**Forum mondial de l'harmonisation des Règlements
concernant les véhicules**

Soixante-dix-neuvième session

**Pneumatiques : Règlement ONU n° 117 (Pneumatiques – Résistance
au roulement, bruit de roulement et adhérence sur sol mouillé)****Proposition de complément 16 à la série 02 d'amendements
au Règlement n° 117****Communication des experts de l'Organisation technique européenne
du pneumatique et de la jante***

Figure 1
Explication de la nomenclature relative à l'indice d'adhérence du pneumatique

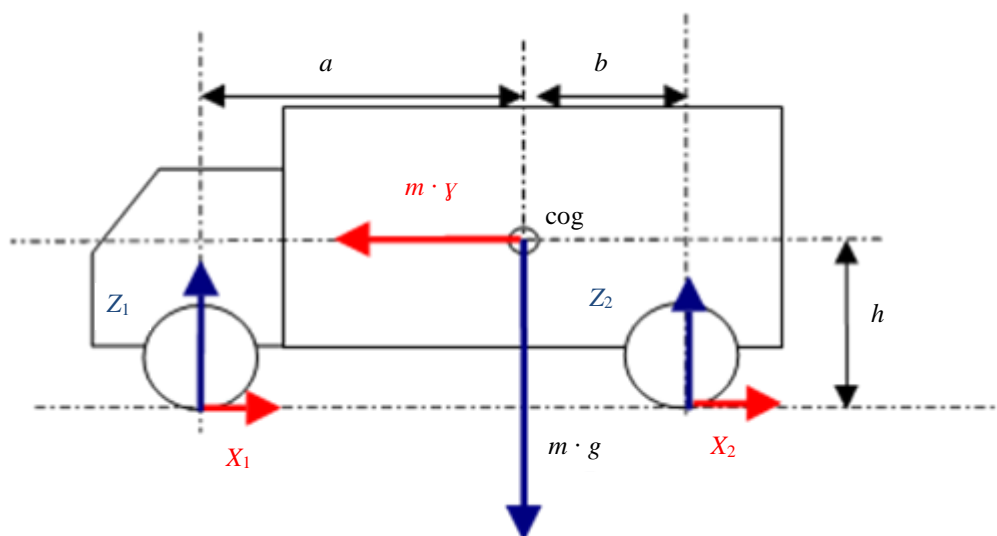
« 2.2.2.7.5 Calcul de l'indice relatif d'adhérence sur sol mouillé du pneumatique

L'indice relatif d'adhérence sur sol mouillé correspond au rapport entre le résultat du pneumatique à contrôler et celui du pneumatique de référence. Le moyen de l'obtenir dépend de la configuration d'essai telle qu'elle est définie au paragraphe 2.2.2 de la présente annexe. L'indice relatif d'adhérence sur sol mouillé (G) du pneumatique est calculé selon le tableau 7 :

Configuration C1 : pneumatiques à contrôler sur les deux essieux	$G = f \cdot \frac{BFC(T)}{BFC(R)}$
Configuration C2 : pneumatiques à contrôler sur l'essieu avant et pneumatiques de référence sur l'essieu arrière	$G = f \cdot \frac{BFC(T) \cdot [a+b+h \cdot BFC(R)] - a \cdot BFC(R)}{BFC(R) \cdot [b+h \cdot BFC(T)]}$
Configuration C3 : pneumatiques à contrôler sur l'essieu avant et pneumatiques de référence sur l'essieu arrière	$G = f \cdot \frac{BFC(T) \cdot [-a-b+h \cdot BFC(R)] + b \cdot BFC(R)}{BFC(R) \cdot [-a+h \cdot BFC(T)]}$

<i>Pour les pneumatiques de la classe C2</i> SRTT16C	
$f = 1$	
<i>Pour les pneumatiques de la classe C3</i>	
SRTT19.5, SRTT22.5	SRTT19.5 lamellisé, SRTT22.5 lamellisé
$f = 1$	$f = 1,04$

f est le facteur de correction en fonction du pneumatique d'essai de référence normalisé utilisé ;
